СТАНОВИЩЕ

от инж. Румен Борисов относно направени коментари за първоначалния ми проект по част „Релсов път“ за ул.„Граф Игнатиев“

Фиг.1 Монтажен план на кривите по работен проект

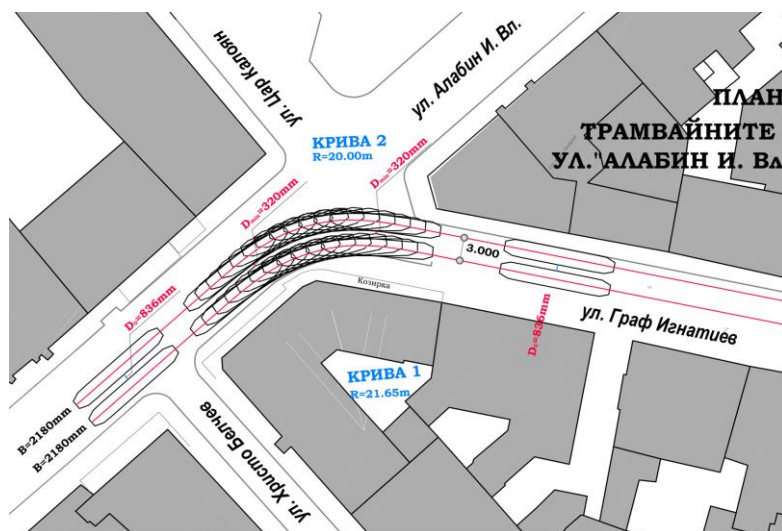
1. Мотрисите щели да се „сблъскват челно“ в кривите на ул.„Алабин“ и ул.„Граф Игнатиев“, ако беше изпълнен моят проект

Първо трябва да отбележа, че трамваите се движат по различни коловози за всяка от посоките и това няма как да се случи. Нямам представа за какви направени промени в проекта се говори, но релсите са огънати и монтирани като кръгови и преходни криви (фиг.1 и фиг.2) по моето решение, което предадох (през месец май) преди да се оттегля от проекта – всеки геодезист може да го провери на място за 15-20 минути.

Фиг. 3 Минимални габаритни размери на околорелсовите елементи по тържен проект за релсовия път на ул. "Граф Игнатиев" – сечението на гумата е 384 см²

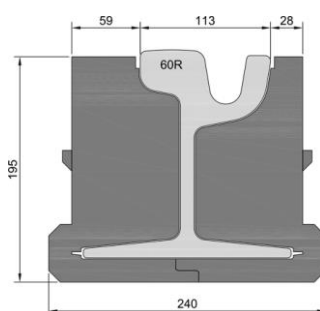
В тръжната документация /базов точкообразуващ критерий/ е записано като изискване, че трябва да се спазят външните размери на еластичните околорелсови елементи, формулирани по следния начин:

Монтираният около релсата пакет (фиг.3) трябва да е с:

- минимална ширина най-малко 200 мм;
- минимална височина от долния му ръб до повърхността на главата на релсата – 215 мм;
- с разширение в зоната на петата на релсата срещу вертикално изкълчване във вертикалната равнина, следствие на натискови напрежения от повишаване на температурата;

Фиг. 4 Околорелсови елементи по променен проект, доставка и изпълнение на обекта – сечението на околорелсовата гума е 340 см²

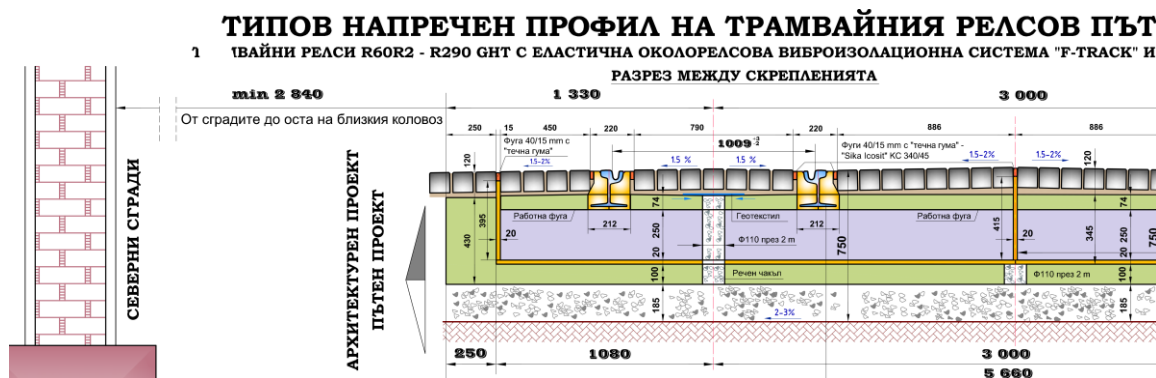
От новия чертежите на колегите (фиг.4) се вижда, че не е спазено изискването на търга за минимална височина от долния му ръб до повърхността на главата на релсата – 215 мм, като то е намалено на 200мм. „Икономията“ е 44 см² в напречното сечение или 11.5 %.

Фиг. 5 Фуги до повърхността на настилката над страничните виброизолационни подложки по основния проект

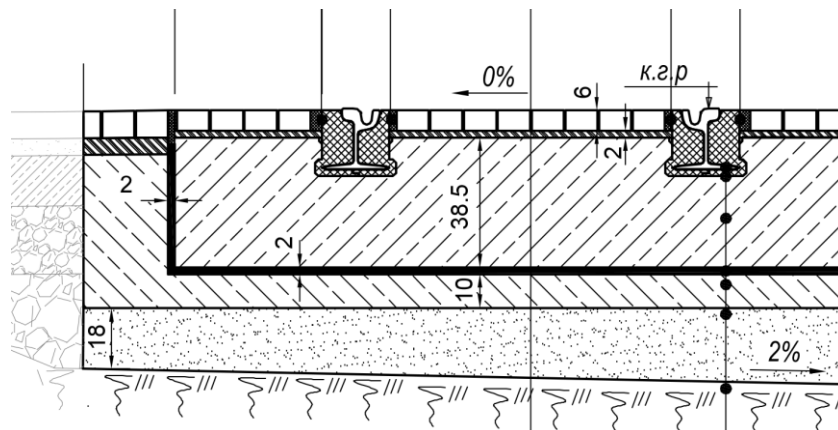
Системата „маса – пружина“ /„плаващи плочи“/ задължително изисква направата на вертикални фуги до повърхността на настилката, независимо каква е тя. Причината е, че при преминаване на трамвайните мотриси подложката трябва да се деформира в рамките на 1.5 – 2.5 мм и после да се възстановява – така се поемат вибрациите и се предпазват настилките от сериозни пукнатини. И в основния (Фиг.5), и в подменения (Фиг.6) проекти тези фуги са дадени на чертежите.

Фиг. 7 Вертикалната фуга се прекъсва още с наливането на трамвайните плочи – вдясно на снимката

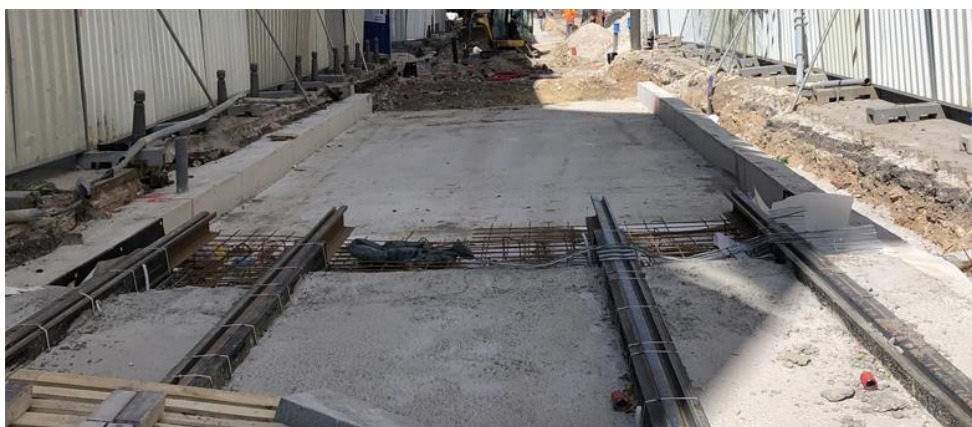
Освен замената от Столична Община на еластичната подложка с по-твърда такава, не се изпълнява и вертикалната фуга /с изключение на ул. „Алабин“, където тя е направена/.
